改善箇所説明図

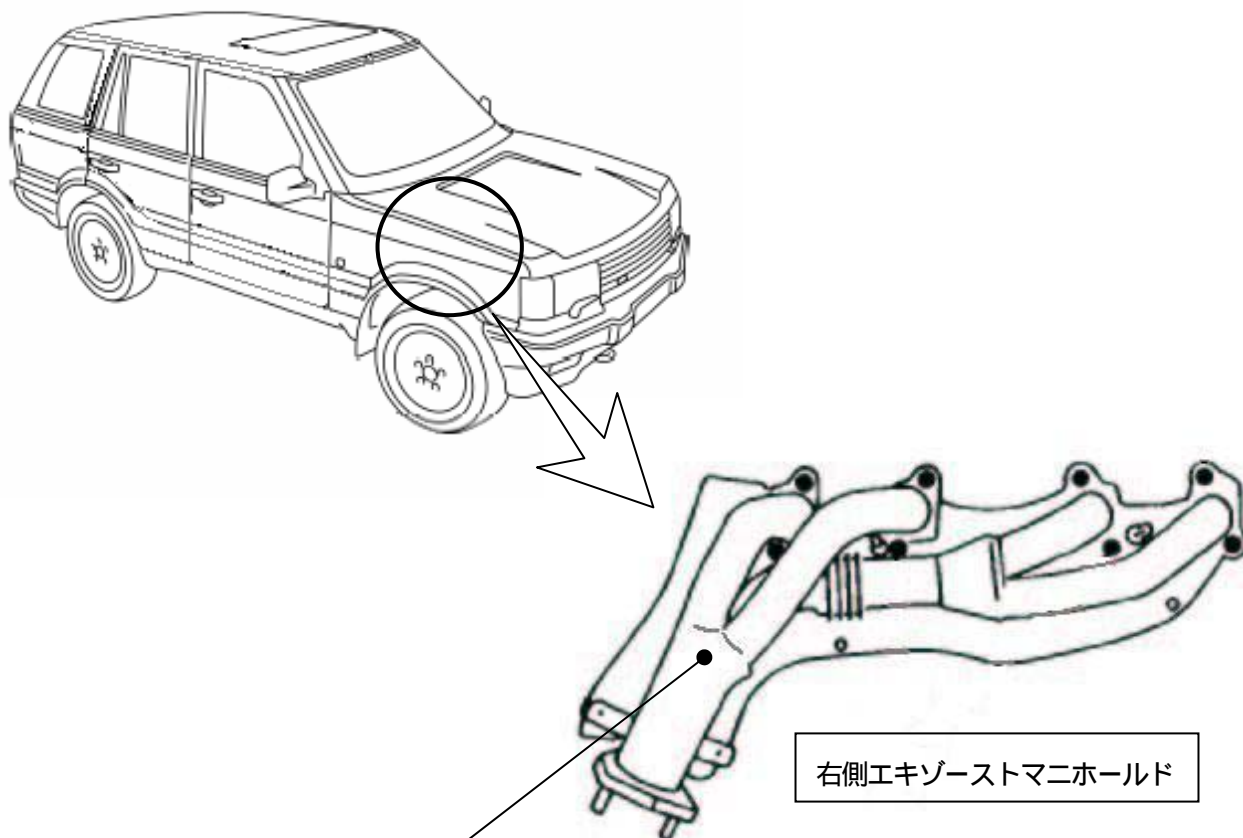
基準不適合発生箇所

右側エキゾーストマニホールドの材質に不適切なものがあるため、車両の振動等により当該マニホールドに亀裂が生じることがある。そのため、そのまま使用を続けると、亀裂が拡大し、排気ガスが漏れることとともに、騒音が増大するおそれがある。

改善の内容

全車両、右側エキゾーストマニホールドを点検し、対象のエキゾーストマニホールドの場合は、対策品と交換する。

識別

車両右前懸架装置の上部取り付け部付近に白ペイント塗布する。
